### RELATÓRIO DE FISCALIZAÇÃO TÉCNICA DOS SISTEMAS DE ÁGUA E ESGOTO DO MUNICÍPIO DE JUMIRIM

PRESTADOR: Prefeitura de Jumirim - Serviço de Água e Esgoto

Verificação de Não Conformidades

**Foto 1** - Tanques de armazenamento de produtos químicos sem diques de contenção ou estruturas de proteção e sem identificação.

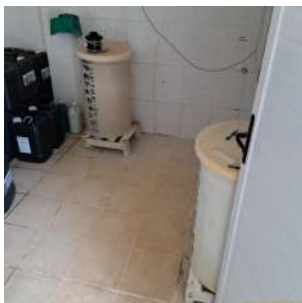
1) Providenciar dique de contenção ou bacia apropriada para a adequada instalação dos tanques, a fim de evitar o espalhamento de derramamentos ou, ainda, a mistura de produtos em caso de vazamentos simultâneos; 2) Identificar cada tanque de acordo com o produto químico, em conformidade com a NR-26 e 3) Providenciar a devida manutenção para eliminação da corrosão do tubo e das braçadeiras.

**Foto 2** - Tubulação apresentando alto grau de corrosão.

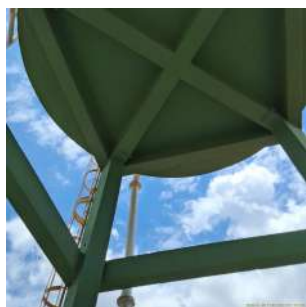
Providenciar a instalação de para-raios.

Providenciar manutenção corretiva para contenção do vazamento.

Providenciar o fechamento da tampa e a instalação de dispositivo de proteção contra abertura indevida.

**Foto 1** - Vala aberta na entrada do reservatório, sem a devida sinalização.

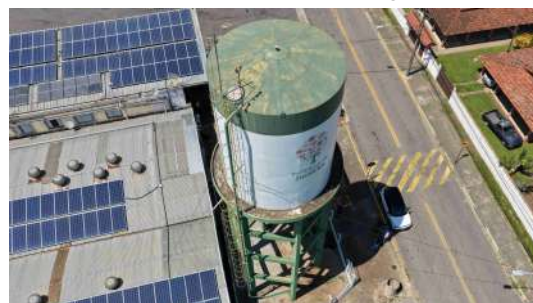
Foi realizada uma abertura para a instalação de um

macromedidor, a qual deverá ser fechada em breve, segundo o prestador. Entretanto, enquanto permanecer aberta, deve estar devidamente sinalizada, a fim de evitar acidentes.
